BOLLETTINO - BULLETIN

TECNICO • TECHNICAL	●	GRUPPO • GROUP	4
RICAMBI • SPARE PARTS	●	NR • NO	65
INFORMAZIONI • INFORMATION		DATA • DATE	12-04

GB **MODELS: Chainsaws 156 - 162 - 165HD**
SUBJECT: New Euro 1 carburettor

PREMODIFICA - OLD ASSY

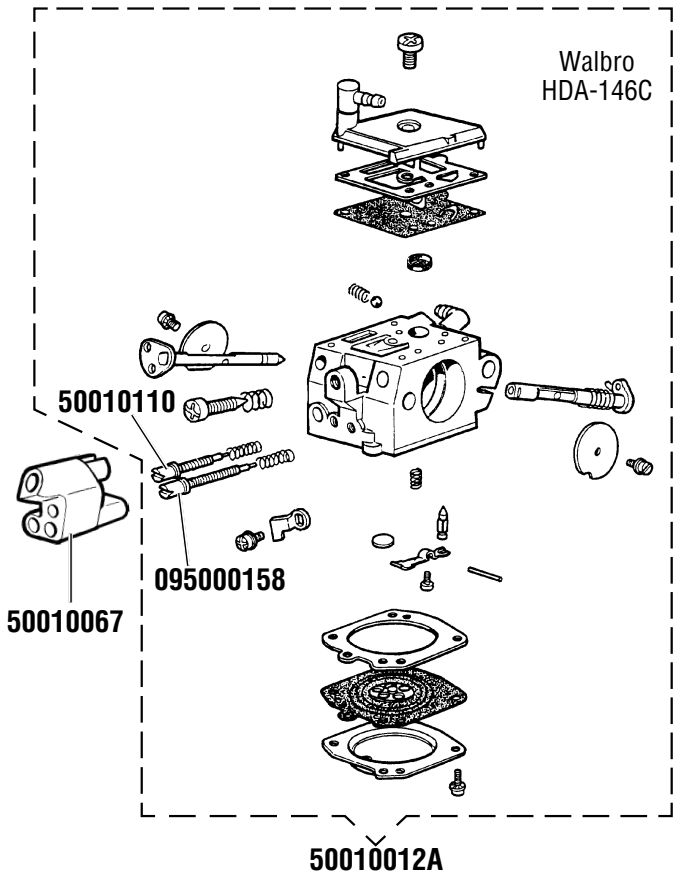
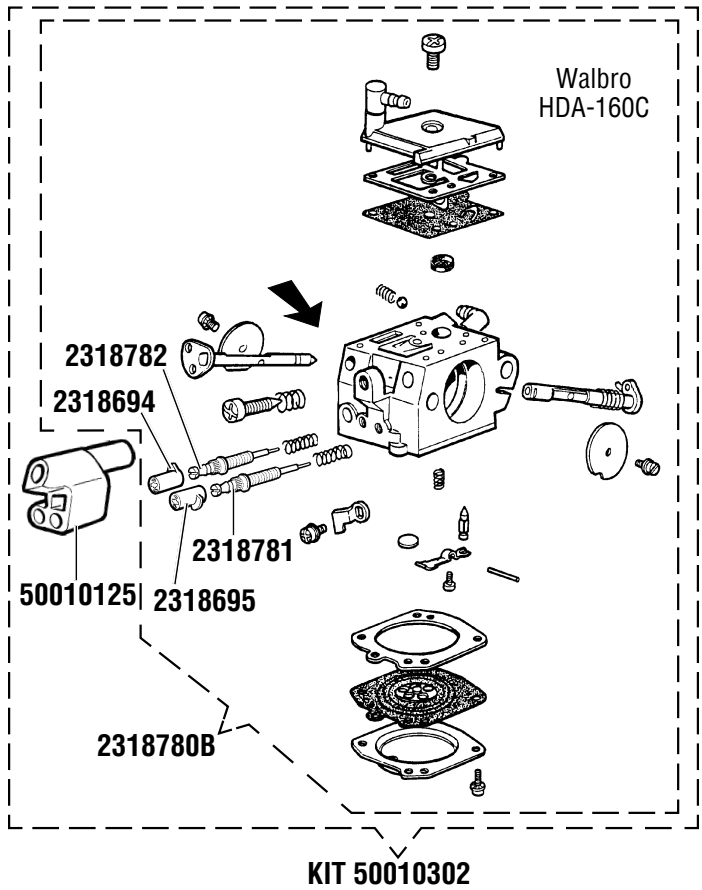
DESCRIZIONE: Miglioramento prodotto: in conformità alla direttiva 97/68/CE+2002/88/CE (Euro1) per la riduzione delle emissioni inquinanti, viene introdotto il nuovo carburatore Walbro HDA-160C in sostituzione del Walbro HDA-146C.
INTERCAMBIABILITÁ: Sì, utilizzando il kit cod.50010302
DISPONIBILITÀ RICAMBI: Il carburatore completo cod.50010012A verrà fornito ad esaurimento, ma continuano ad essere disponibili tutti i singoli componenti premodifica.
DECORRENZA: Novembre 2004, variazione del codice macchina con aggiunta del suffisso “E1”. La macchina è identificabile anche tramite una speciale etichetta adesiva (Euro1).

DESCRIPTION: Product improvement: introduction of new carburettor Walbro HDA-160C to replace Walbro HDA-146C, in compliance with directive 97/68/CE+2002/88/CE (Euro1) on the reduction of gaseous and particulate emissions.
INTERCHANGEABILITY: Yes, using kit p/n 50010302
PARTS AVAILABILITY: Carburettor assembly p/n 50010012A will be supplied until final depletion of stock, whereas all single parts of old assembly continue to be available.
CUT-IN DATE: November 2004, machine product code changes with addition of suffix “E1”. The machine is also identifiable by the presence of a special sticker (Euro1).

POSTMODIFICA - NEW ASSY
